Rapport de contrôle d'installations électriques à basse et à très basse tension

RÉF. 66/2025/98894/D01:1

DATE DU CONTRÔLE 26/03/2025 (13:00 - 13:40) AGENT VISITEUR
ADRESSE DU CONTRÔLE Place Jean Vander Elst 2 (étage 4e Centre) - 1180 Uccle TYPE DE CONTRÔLE Visite de contrôle vente ancienne installation (8.4.2)

Croquis de position élémentaire et descriptif sommaire des tableaux

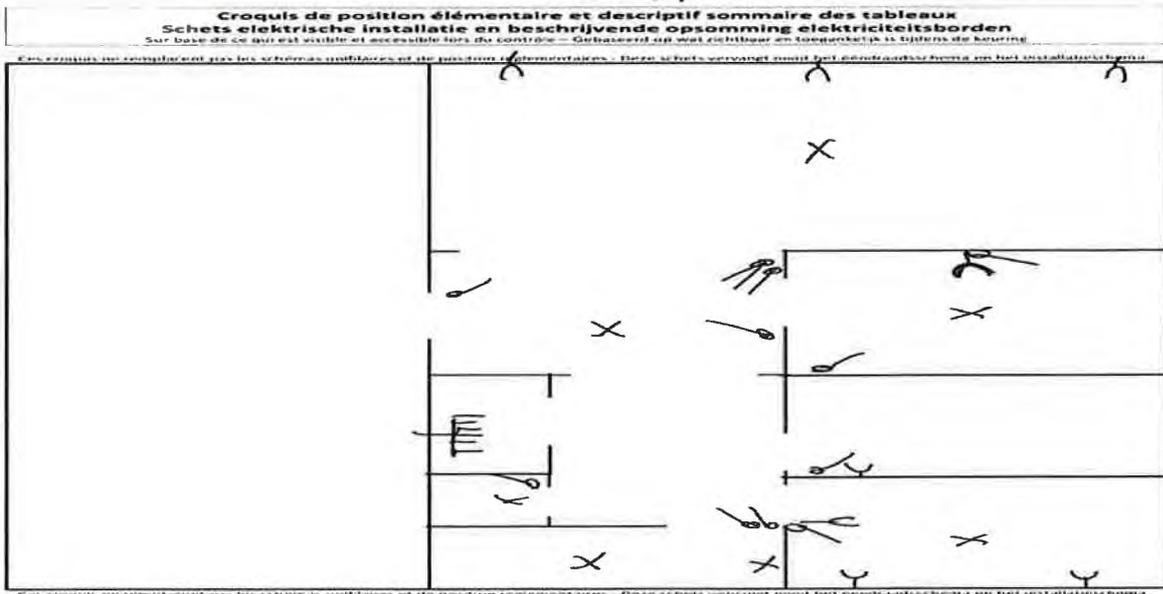
sur base de ce qui est visible et accessible lors du contrôle
Note : ces croquis ne remplacent pas les schémas unifilaires et de position réglementaires
